Anregungen zur Beschilderung für Radler und Fußgänger am S-Bahnhof Neubiberg

AGENDA21 Ottobrunn-Neubiberg, AK Ortsentwicklung und Verkehr

26.01.2012

Mit Ergebnissen vom Gespräch am 25.06.2012

Bild 1: Weg, der Nähe Amalienweg in den Bahnhofswald „Reiner Fußweg“

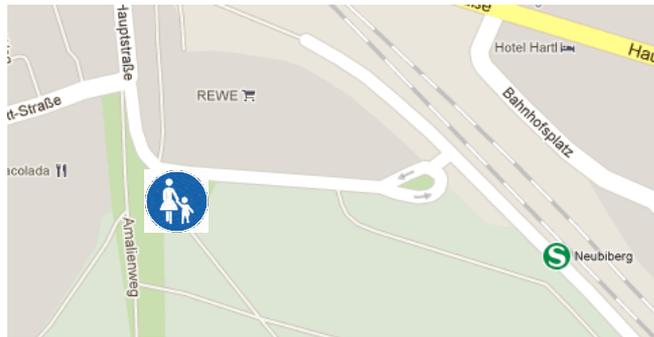
- Ersetzen des Fußwegschildes in Bild 1 durch Schild „Fuß- und Radweg“
- Entfernen des Baumstumpfes, da besonders bei Dunkelheit Gefahrenquelle für Radler und Fußgänger

Es wird geprüft, ob der Weg im weiteren Verlauf als Radweg freigebbar ist und bei positiven Ergebnis der Weg zum gemeinsamen Geh- und Radweg erklärt.

Der gezeigte Baumstumpf wird mit angeschaut.
